Complejo hidroeléctrico del río Madera

Hidrología y sedimentos

DEBATE “Viva o rio Madeira Vivo”

Porto Velho, Mayo 2006

Condição Crítica – Simulação Durante 50 Anos – Caso 2-87 – Após a Construção dos Dois Aproveitamentos (Jirau na El. 87,00 m)
 Perfil de Linha d'Água Correspondente à Vazão Média do Mês de Dezembro (17.000 m³/s)

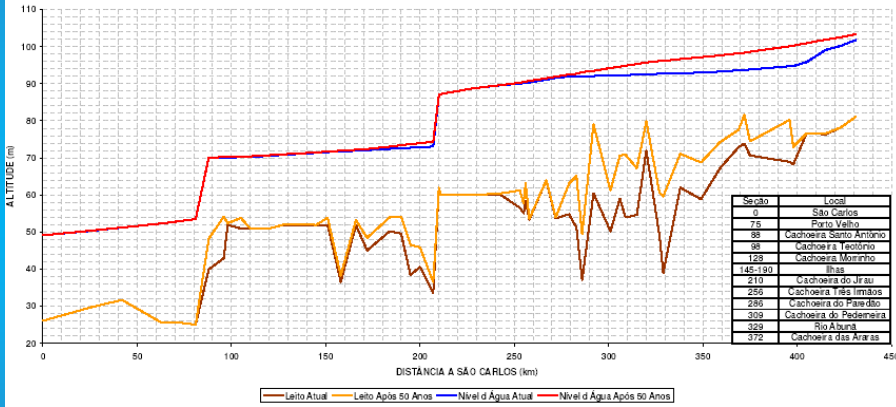
Gran sedimentación a montante del embalse de Jirau y en el trecho binacional

No se prevé erosión a jusante de Santo Antonio

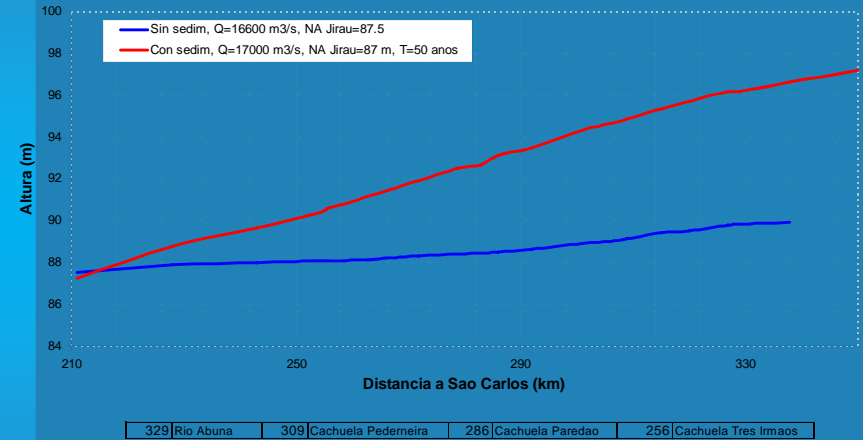
La sedimentación provoca una gran subida de niveles en Jirau y en el trecho binacional a montante de Abuná

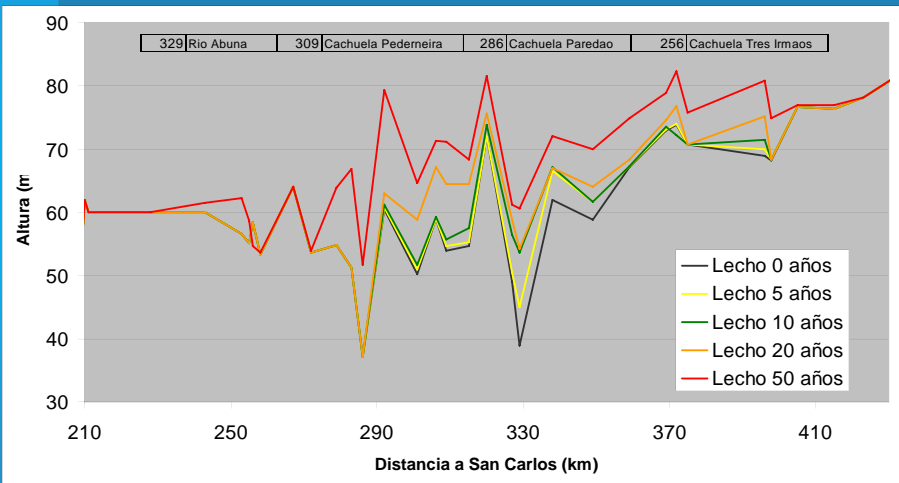
El proceso de sedimentación se inicia en Abuná
 Consecuencia: La elevación del nivel del agua (e inundación) se inicia en el trecho aguas arriba (a montante) de Abuná

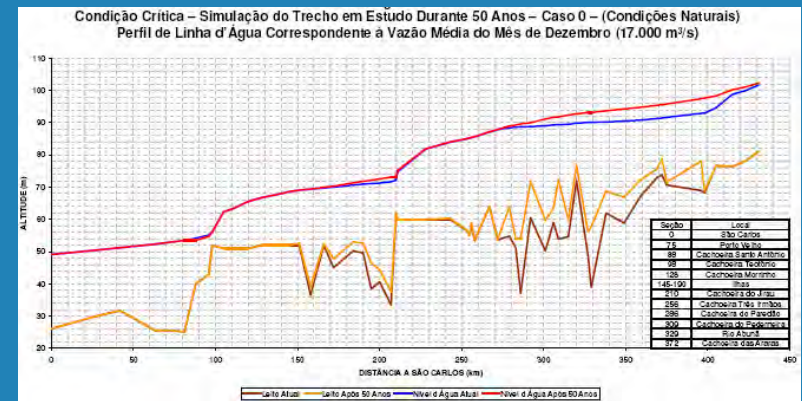
Parte de la sedimentación es atribuida a un proceso natural que ocurre en el trecho Ribeirão-Jirau

Pero no hay mediciones que sustentan eso

Se precisa de un programa de monitoreo de varios años

Los resultados de los estudios de viabilidad y EIA muestran fuertes diferencias
